Ord.: N° 215 /

Mat.: Da respuesta a la solicitud de revisión antecedentes que indica.

**DE: DIRECTOR REGIONAL (S)
DIRECCIÓN GENERAL DE AGUAS REGIÓN DE ANTOFAGASTA**

b) Modelo hidrogeológico conceptual y numérico. Análisis barrera hidráulica. Versión 0, 30 de diciembre 2021

Figura 3-12: Distribución espacial de Permeabilidad (K)

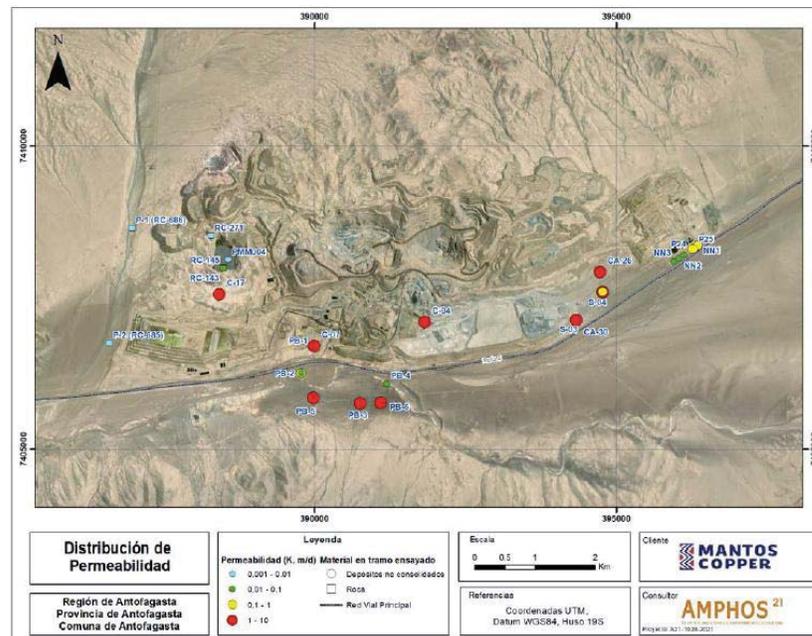
Los parámetros hidráulicos reunidos usando toda la información con la que se cuenta en el área de estudio (incluyendo fuentes externas) indicarían que el área con mayor permeabilidad sería la de la zona afectada (Figura 3-12) (Modelo Hidrogeológico Conceptual y Numérico).

Figura 3-23: Superficie piezométrica 2021.

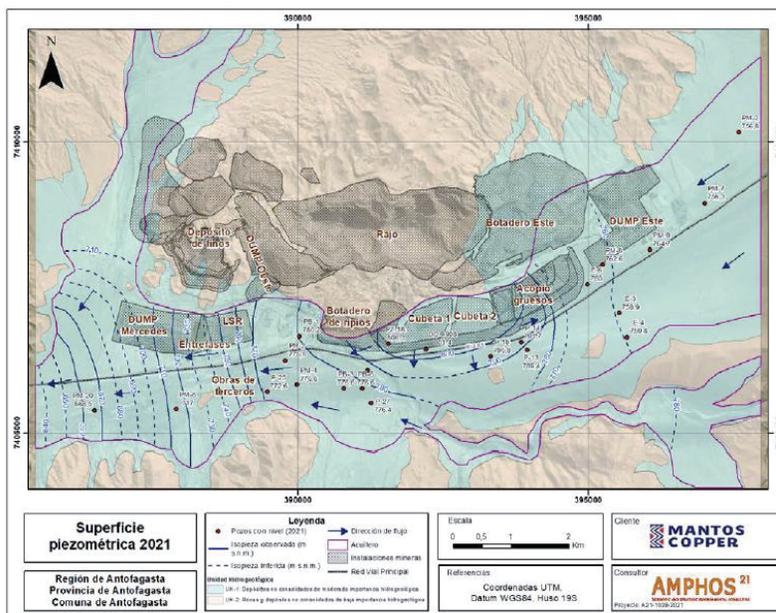
La dirección del flujo subterráneo se muestra NE a SO según el estudio del titular. Se percibe de forma clara en las Figuras 3-21, 3-22 y 3-23, como cambia la piezometría en el entorno inmediato de las Cubetas 1 y 2, aumentando notoriamente en el tiempo formándose un abanico en dirección sur (entorno de pozos P-13, P-14 y P-18). Según el titular las infiltraciones provienen del depósito de relaves (Cubetas 1 y 2 principalmente) u otros orígenes no identificados al sur de la zona de estudio, provocando un aumento promedio de 16 m de los pozos ubicados al suroeste y 40 m en los pozos ubicados al sureste del depósito desde el año 2002.

Figura 5-7: Ubicación pozos de observación existentes y ficticios (virtuales) para el análisis de comportamiento de niveles.

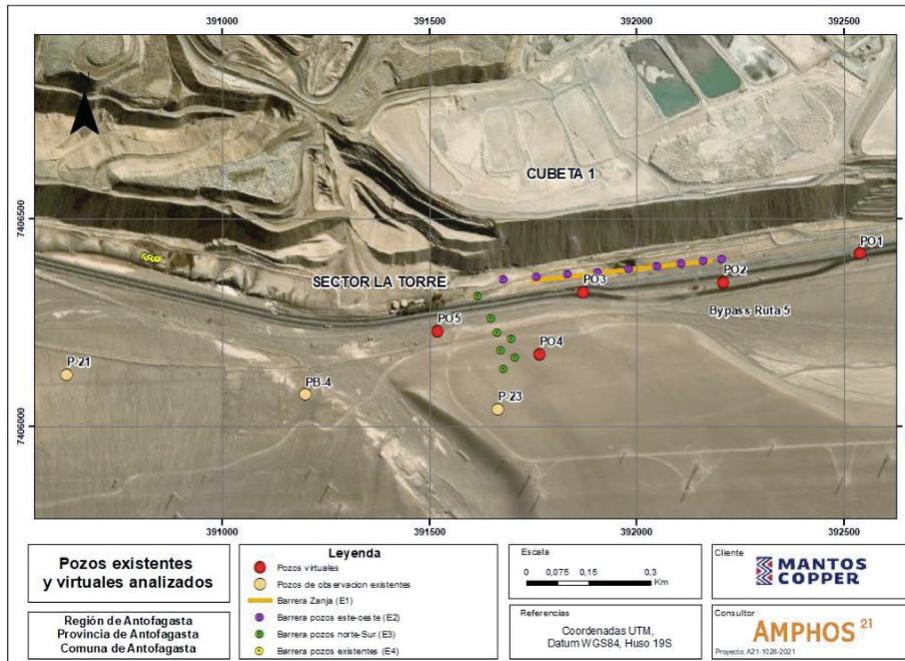
De acuerdo a los antecedentes (modelo conceptual) y resultados (modelo numérico) presentados, y sin perjuicio de las observaciones generales que se han realizado, se debe indicar:

- El modelo conceptual debe dar cuenta del avance hacia el oeste de las infiltraciones.
- Se debe generar un escenario en que no exista infiltración desde las instalaciones de la empresa, con la finalidad de generar la línea base asociada.
- Se concluye que las alternativas asociadas a los escenarios E2 (barrera pozos este -oeste), y E3 (barrera pozos norte - sur) generan los mayores descensos.
